Numero atto 332 - 2024
Sottoscritto il 19/01/2024
Protocollo Prot-2024-68534

Regione Liguria – Giunta Regionale

Oggetto	U434 - D. Lgs. n. 152/2006 art. 27bis comma 7. Provvedimento autorizzatorio unico regionale sul progetto relativo al “Tunnel sub portuale urbano di attraversamento della città di Genova”. Proponente Società Autostrade per l’Italia S.p.A.
Tipo Atto	Decreto del Dirigente
Struttura Proponente	Settore Valutazione impatto ambientale e sviluppo sostenibile
Dipartimento Competente	Direzione generale Ambiente
Soggetto Emanante	Paola CARNEVALE
Responsabile Procedimento	Luca IACOPI
Dirigente Responsabile	Paola CARNEVALE

DETTAGLIO LIMITE INTERVENTO LEVANTE - NUOVA CORSIA DI IMMISSIONE- SCALA 1:200

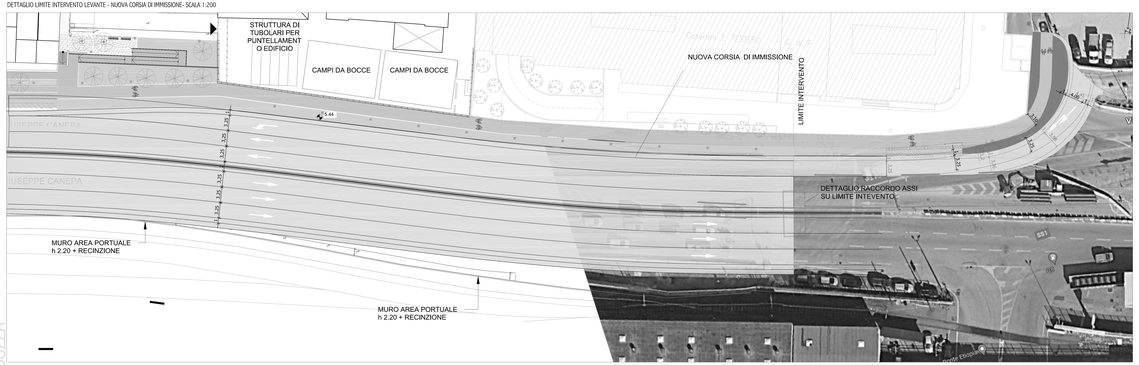
Comune di Genova |
Direzione di Area Infrastrutture Opere Pubbliche - **Progettazione** |
Via di Francia 3, Matitone 7° piano | 16149 Genova |
Tel 010 557 3620/1 | comunegenova@postemailcertificata.it |

DETTAGLIO LIMITE INTERVENTO LEVANTE - SCALA 1:200

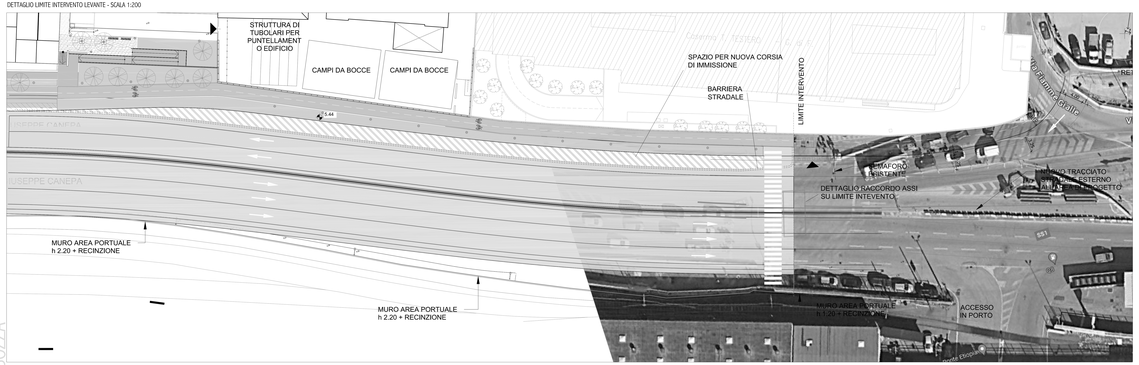
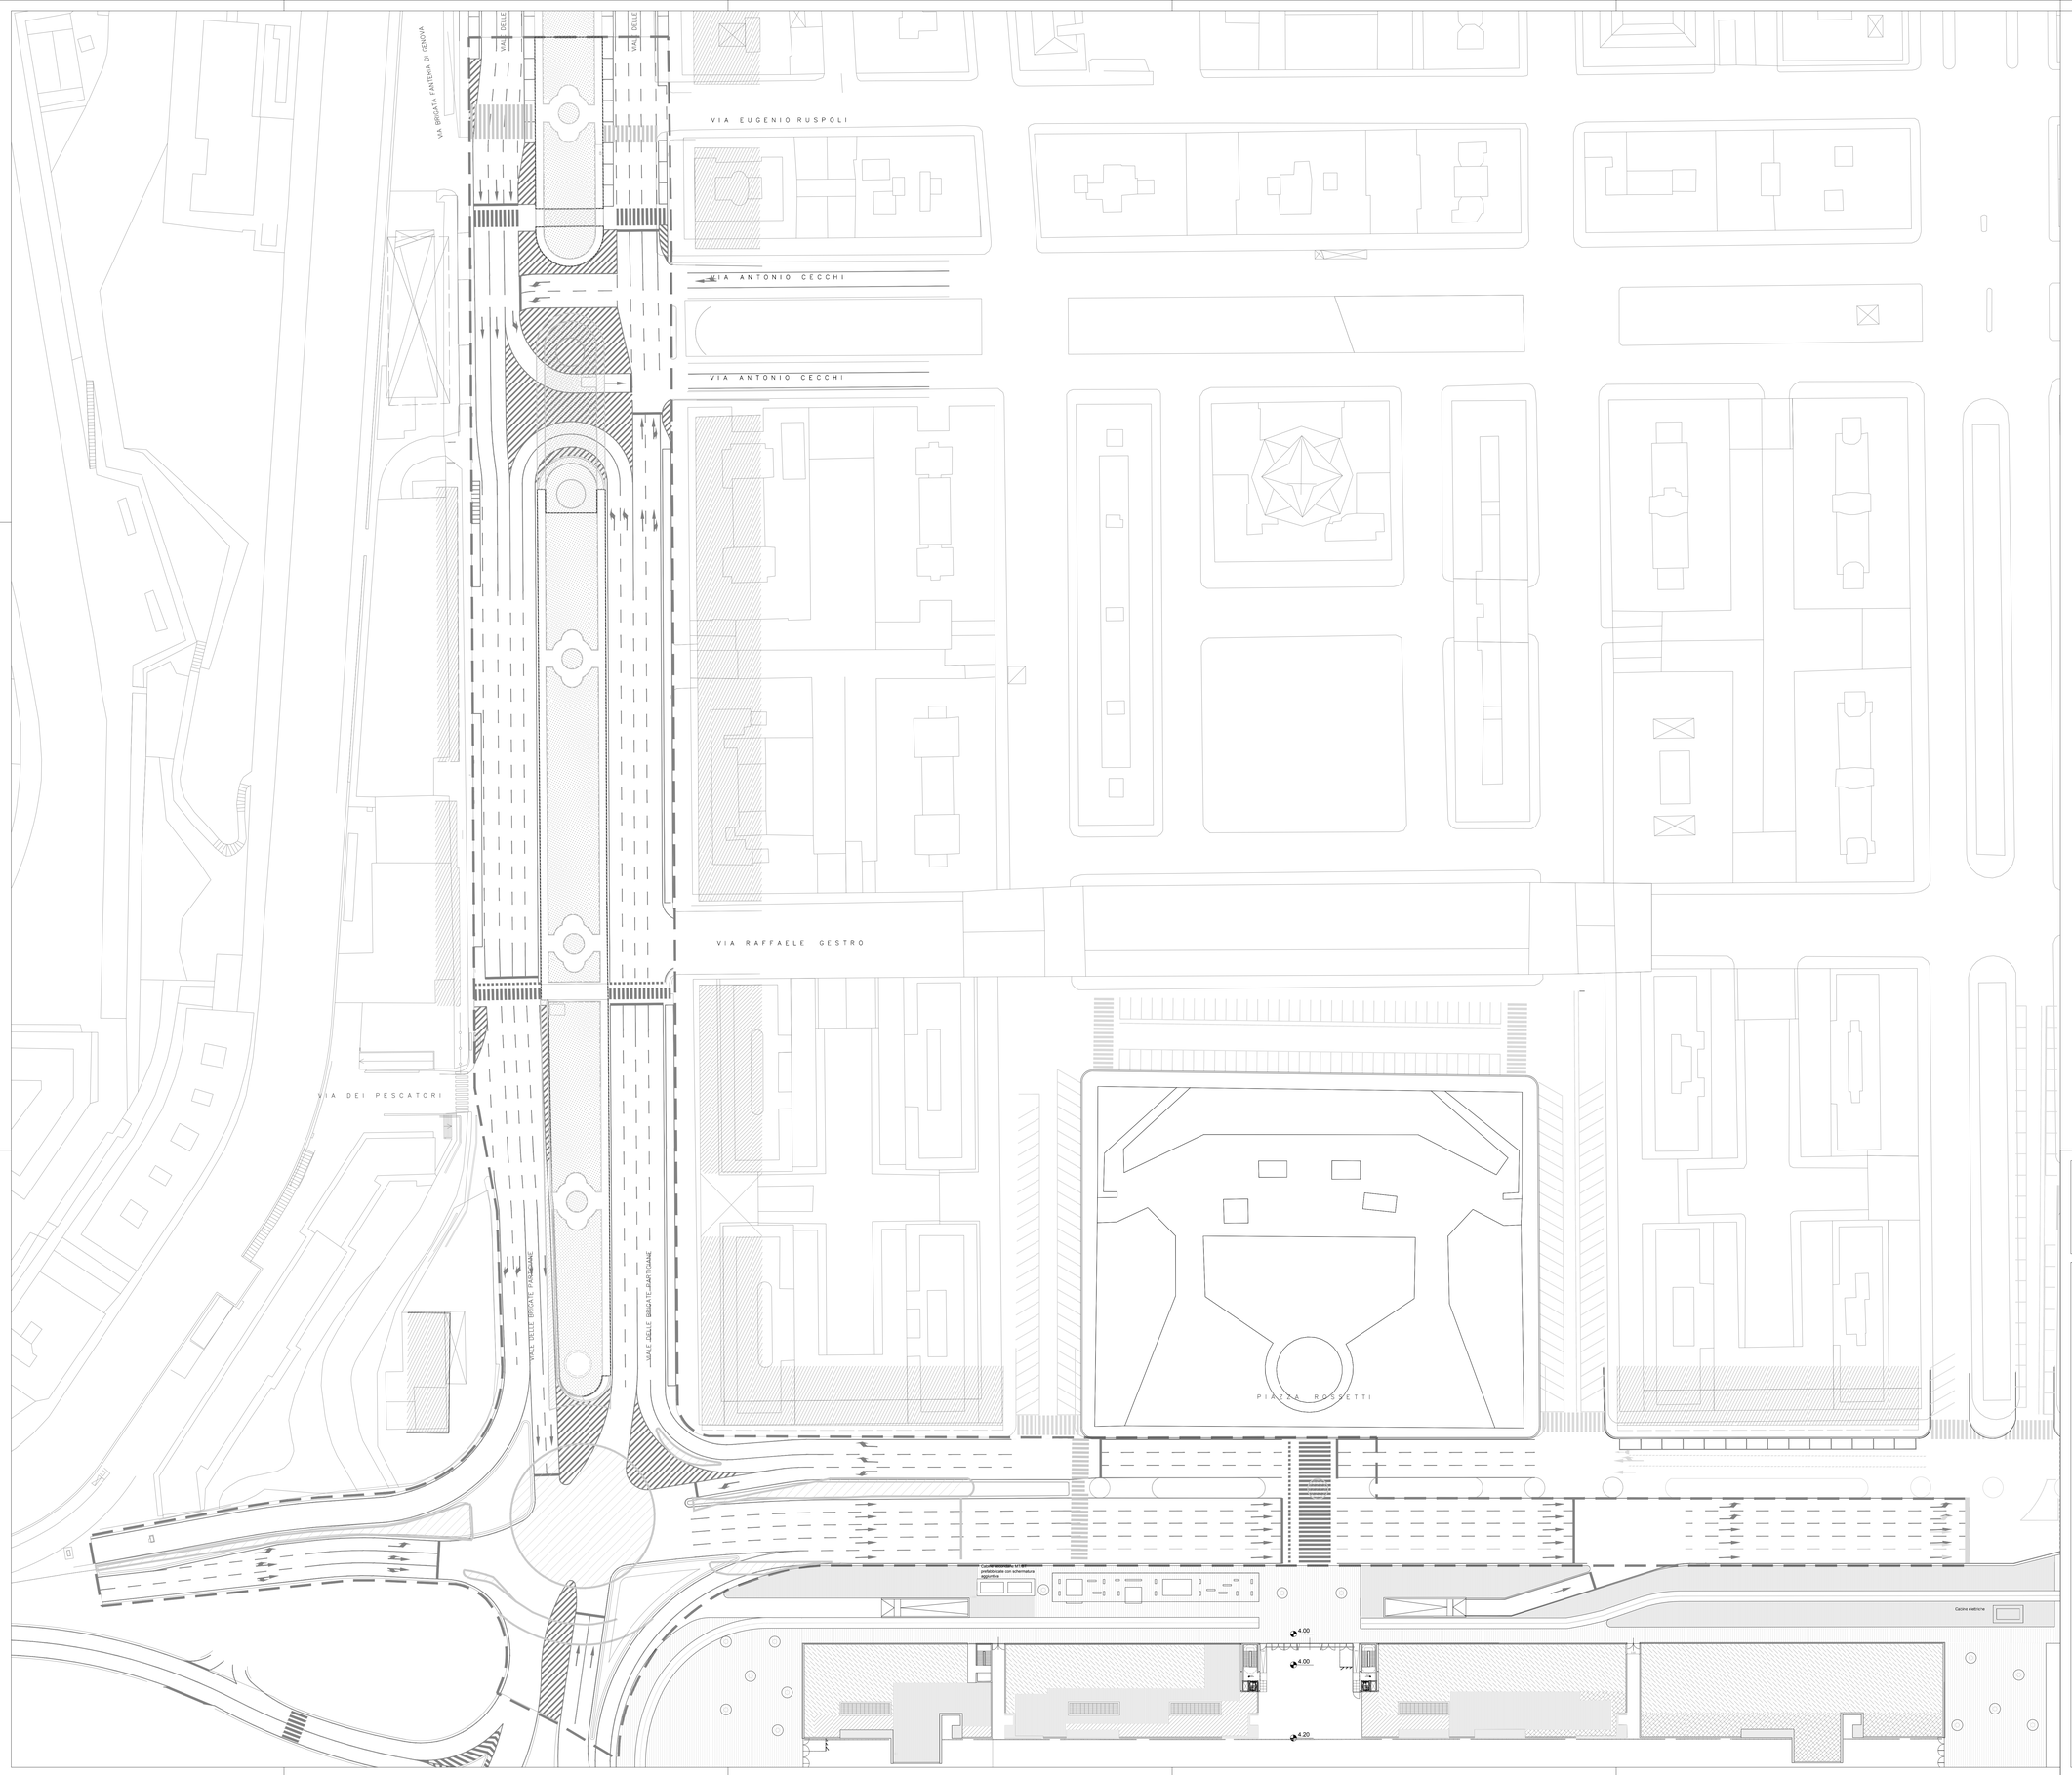
DETTAGLIO RACCORDO ASSI SUL LIMITE INTERVENTO
